Rapport de contrôle d'installations électriques à basse et à très basse tension

RÉF. 05/2026/58667/D01:2

DATE DU CONTRÔLE 10/03/2026 (11:30 - 12:20) AGENT VISITEUR Olivier Maurcot
ADRESSE DU CONTRÔLE Rue Basse 22 - 5332 Assesse TYPE DE CONTRÔLE Visite de contrôle (6.5.)

Schéma(s) unifilaire(s) de l'installation

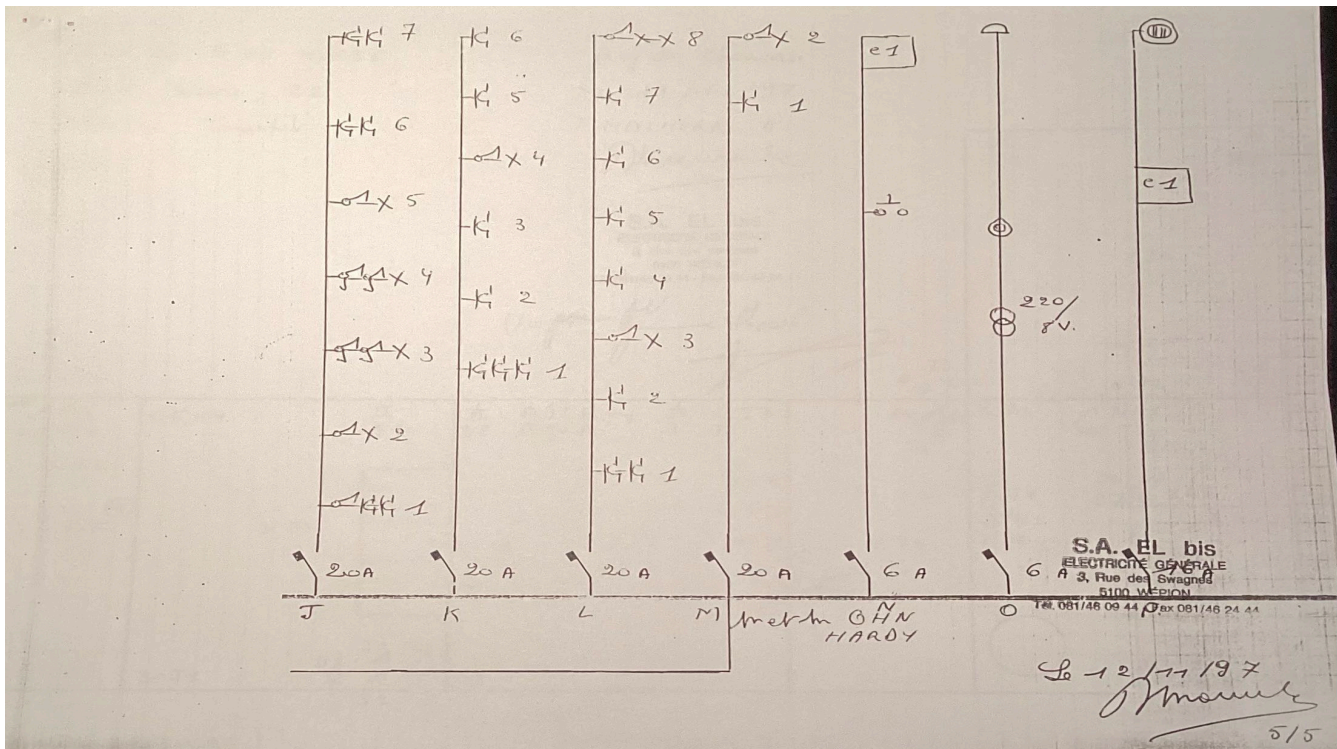
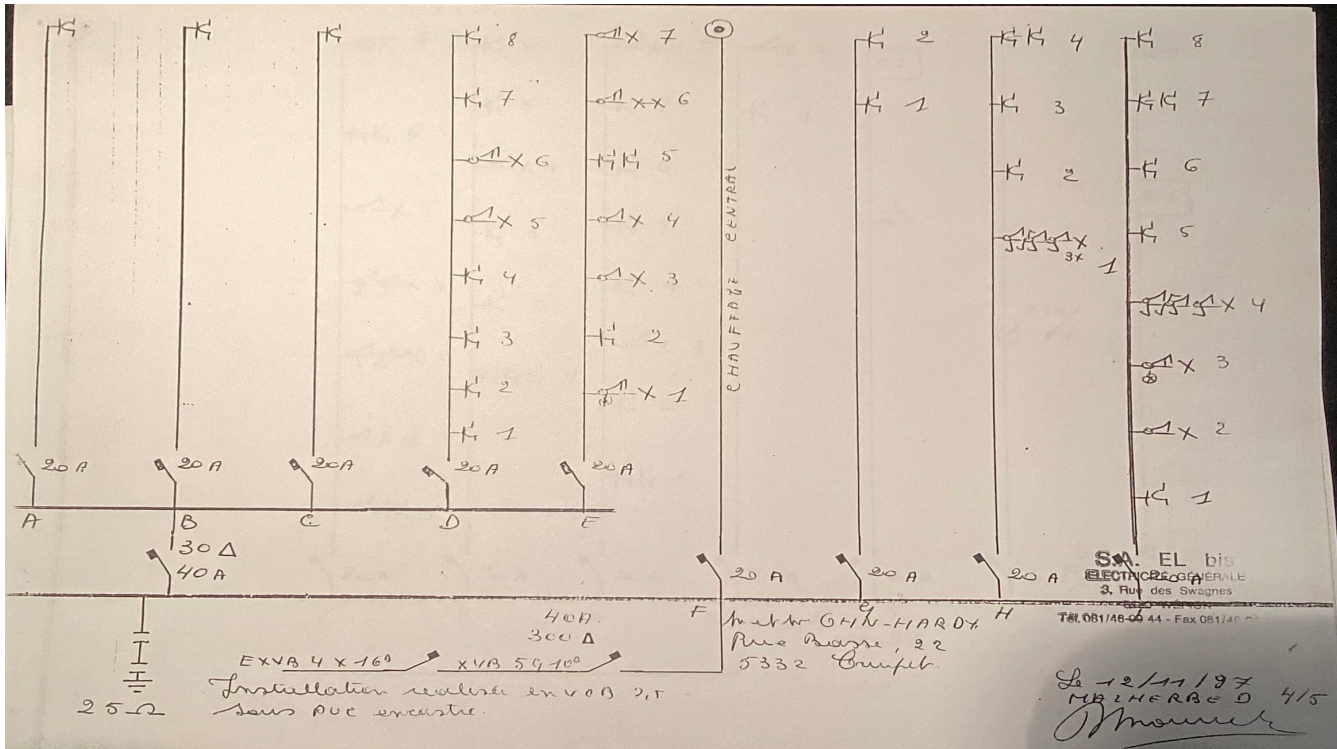
- La correspondance entre les repérages sur le tableau et les schémas n'est pas réalisée correctement. - 3.1.2.;6.4.6.;6.5.7.;9.1.2.
- Les schémas unifilaires et plans de position ne sont pas conformes. - 3.1.2.;6.4.6.;6.5.7.;9.1.2.

- Les schémas unifilaires et plans de position ne correspondent pas à la réalité. - 3.1.2.;6.4.6.;6.5.7.;9.1.2.
- La résistance de dispersion de la prise de terre est supérieure à 30 Ohm. Il faut l'abaisser. Si ce n'est possible, et qu'elle ne dépasse pas 100 Ohm, des mesures complémentaires selon la sous-section 4.2.4.3.b doivent être prises. - 4.2.4.3.b
